PLAN DE  
**MOBILITÉ  
SCOLAIRE**

# Collège de Vinet – Recommandations

Cette seconde étape du Plan de mobilité scolaire propose une série de recommandations à l'attention des services concernés de la commune et du canton.

# Itinéraires préférentiels

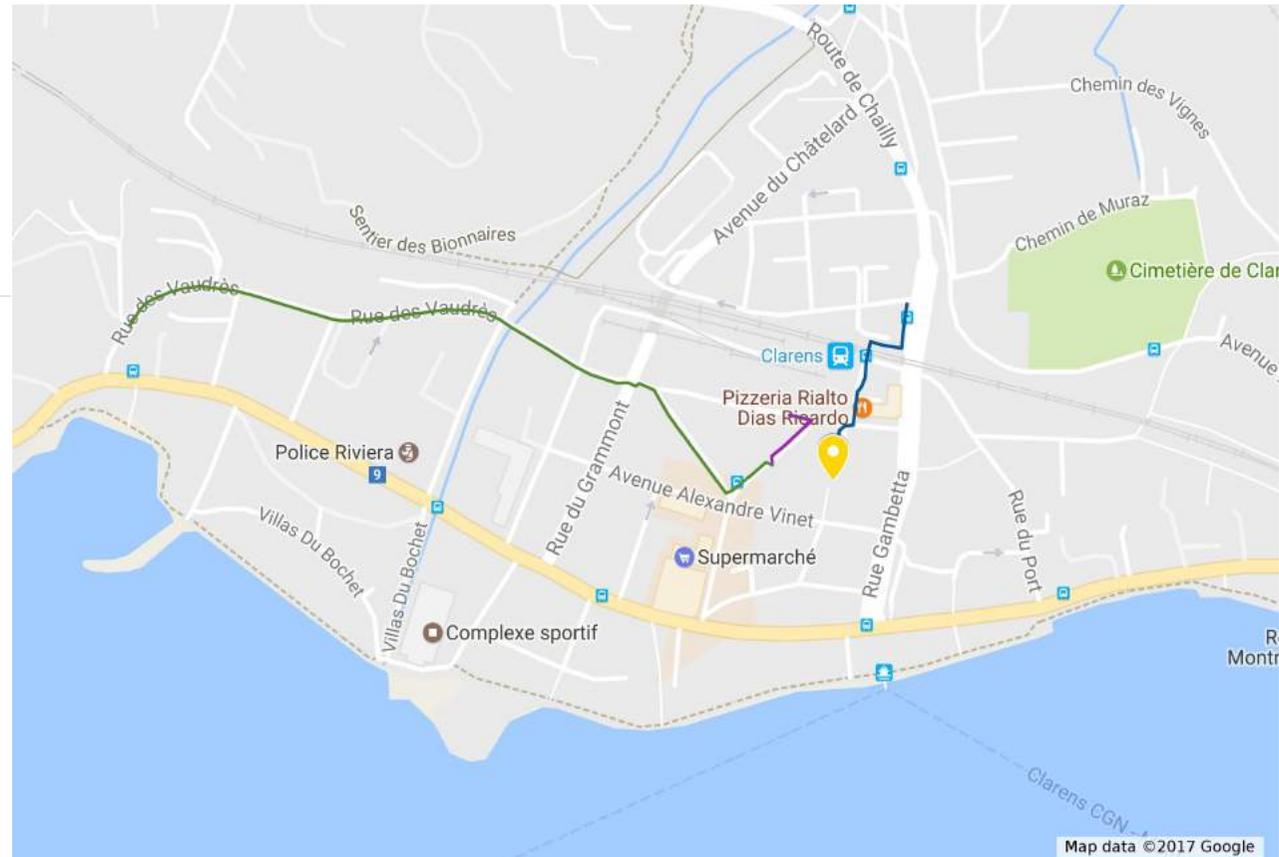
Certains grands axes présentent de nombreux dangers. Ils offrent des cheminements peu adaptés aux enfants et peu agréables pour les piétons. Afin de les éviter, des itinéraires préférentiels peuvent être mis en place (voir carte ci-après).

Eviter le passage routier sous voies en proposant aux enfants d'utiliser le cheminement piéton parallèle à la rue Gambetta, le long de l'office de Poste, puis le passage sous voies piétons et la ruelle qui débouche devant l'école.

Eviter que les enfants qui arrivent par l'ouest depuis l'avenue Mayor-Vautier traversent le carrefour Jaman/Mayor-Vautier (point « c »), jugé dangereux par de nombreux parents et dépourvu de passages piétons. Pour cela, les encourager à emprunter la rue de Jaman et traverser au passage piéton existant.

Aujourd'hui les enfants peuvent cheminer sur des trottoirs des deux côtés de la rue. Cependant, le trottoir situé au Nord est entrecoupé de nombreuses sorties de parking privés, ce qui engendre de l'insécurité pour les enfants. De plus, au Nord, le trottoir est au même niveau que la route. Les enfants devraient être amenés à utiliser le trottoir au Sud, qui lui, est séparé du trafic et qui n'est pas entrecoupé de sorties de parking.

## o – Carrefour Avenue Alexandre Vinet / Rue du Grammont

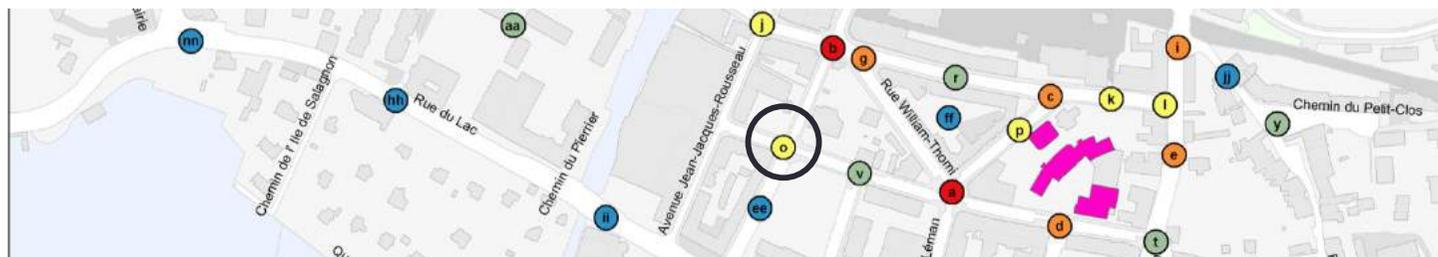
1. Traversée piétonne marquée de la Rue du Grammont : piétons masqués par un arbre et vitesses perçues comme élevées
2. Traversée piétonne marquée de l'Avenue Alexandre Vinet : piétons masqués par des voitures parkées
3. Les piétons doivent traverser deux voies dans la même direction
4. La vitesse des voitures est perçue comme élevée

- Vérifier la possibilité d'implanter un îlot central afin d'améliorer sensiblement la sécurité des piétons. L'îlot permettra une meilleure traversée de la Rue du Grammont et ralentira la vitesse des véhicules
- Enlever l'arbre situé côté Ouest de la Rue du Grammont ou le « déplacer » de 1 m vers l'Ouest.
- Supprimer une voie sur l'Avenue Alexandre Vinet, entre l'Avenue Jean-Jacques Rousseau et la Rue du Grammont

## v – Carrefour Avenue des Pléiades / Avenue Alexandre Vinet

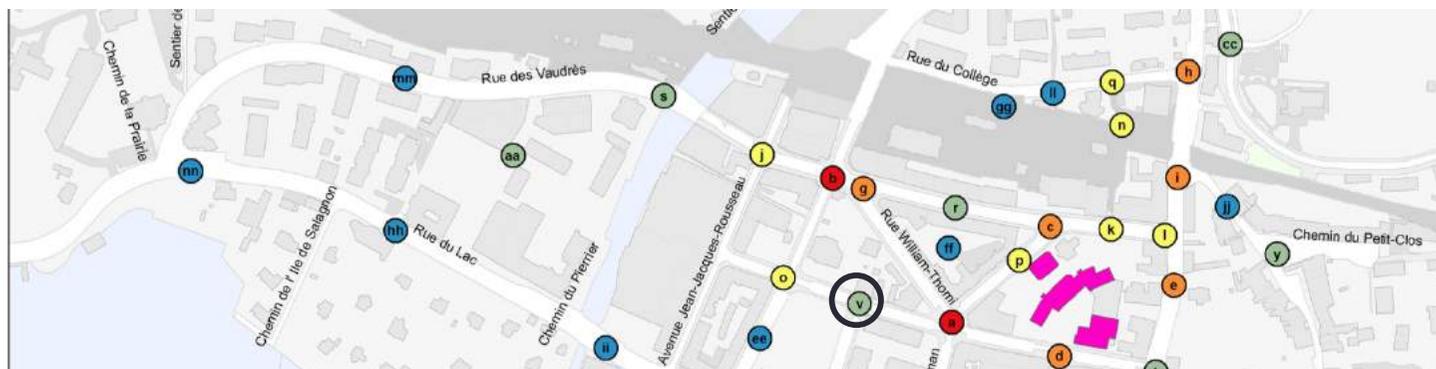
1. Visibilité vers la droite insuffisante pour les voitures de tourisme
2. Au carrefour de l'Avenue des Pléiades et de l'Avenue Alexandre Vinet les enfants piétons sont masqués par des voitures stationnées

- Supprimer la première case de stationnement située à l'angle Sud-Ouest du carrefour, afin d'assurer une distance de visibilité de 15 m (mesurée entre l'axe de la voie de circulation du véhicule non-prioritaire et les véhicules prioritaires)
- Supprimer la première case de stationnement située à l'angle Sud-Ouest du carrefour afin d'assurer une visibilité suffisante pour les élèves traversant l'Avenue des Pléiades au droit de l'Avenue Alexandre Vinet

## kk – Rue du Sacre du Printemps

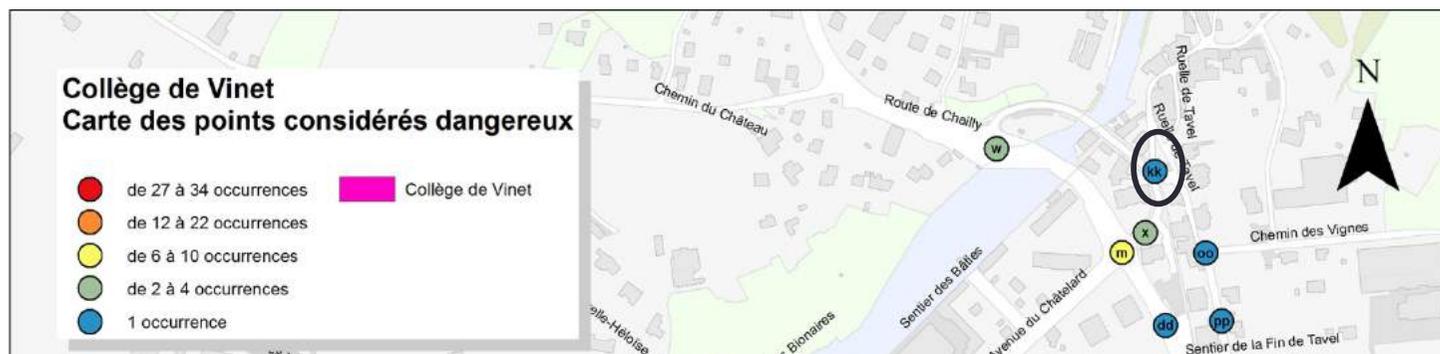
1. Visibilité sur le passage pour piétons

- Poser le signal OSR 4.11 « Emplacement d'un passage pour piétons » à toutes les traversées piétonnes marquées ;
- Augmenter la visibilité côté Nord-Ouest (zone d'approche à l'intérieur de la courbe) en déplaçant de 20 m la traversée piétonne marquée vers le Nord-Ouest ou bien en coupant la haie.

## jj – Rue du Port

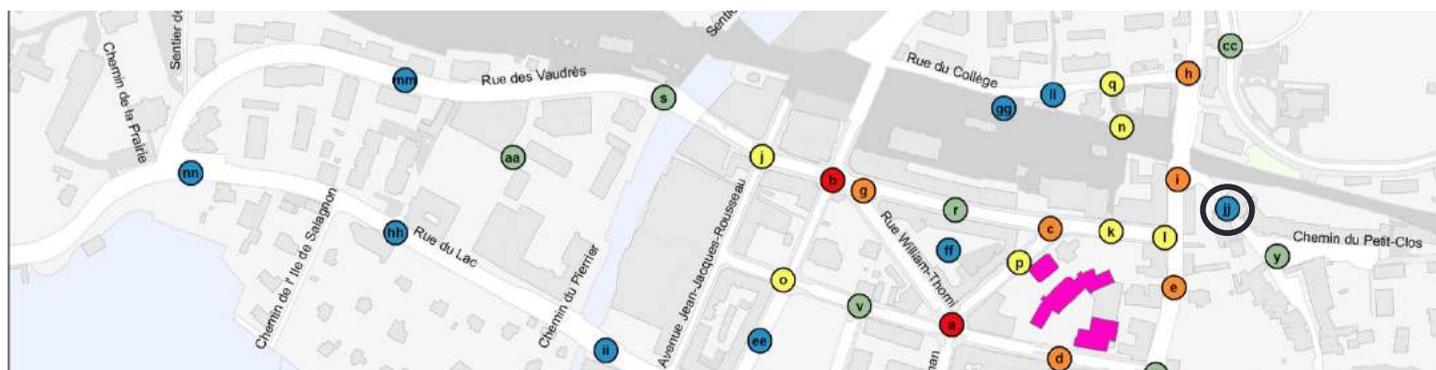
1. Trottoir étroit
2. Véhicules se rabattant sur le trottoir

- Supprimer le trottoir côté Ouest et ajouter la largeur gagnée au trottoir côté Est : adopter cette solution jusqu'à la première porte d'immeuble utilisée sur le côté Ouest (a) ;
- Enlever la rampe qui permet de se rabattre sur le trottoir (2) ;
- Si les solutions ci-dessus ne sont pas possibles, supprimer les cases de stationnement.
